设计变更,补充通知单

工程名称 开元壹号62#地块

子项 58#楼

通知单编号 结施变更014

图1 装饰柱基础平面图

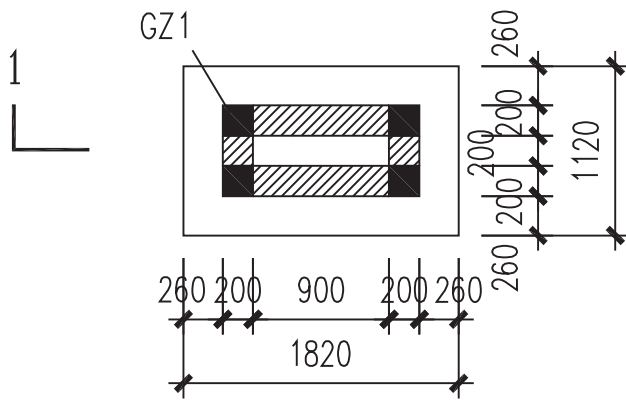
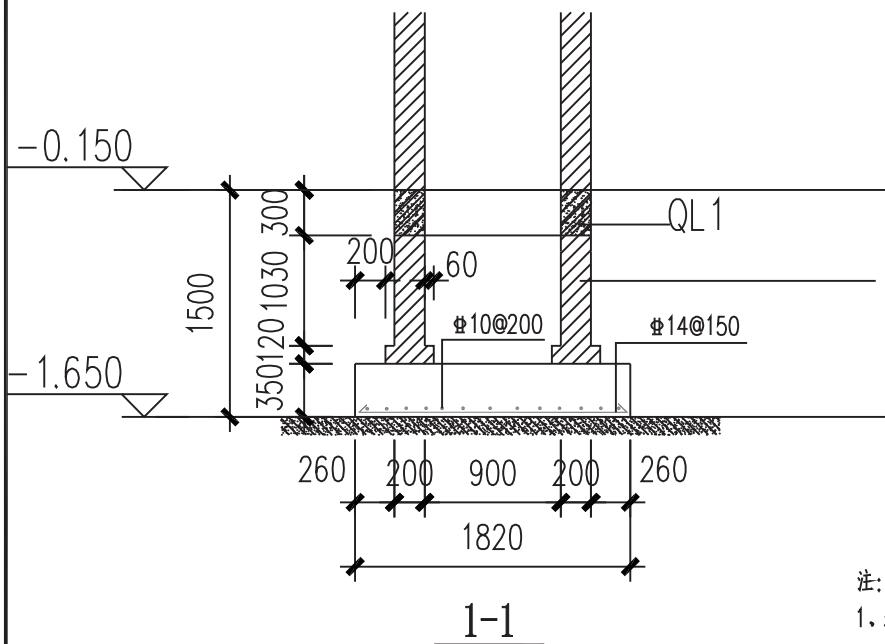
设计变更: 修改原因: 根据现场洽商记录, 补充58#楼装饰柱基础大样。 一般变更
子项名称: 58#楼

1. 增补的58#楼装饰柱基础见图1, 详细位置见建筑图。

蒸压灰砂砖
强度等级: MU20
砂浆强度等级: M10水泥砂浆

- 注:
1. 地面上圈梁(不少于两道)位置可根据干挂石材深化图调整。
 2. 砌体施工质量等级为B级。
 3. 其余详见结构设计总说明。
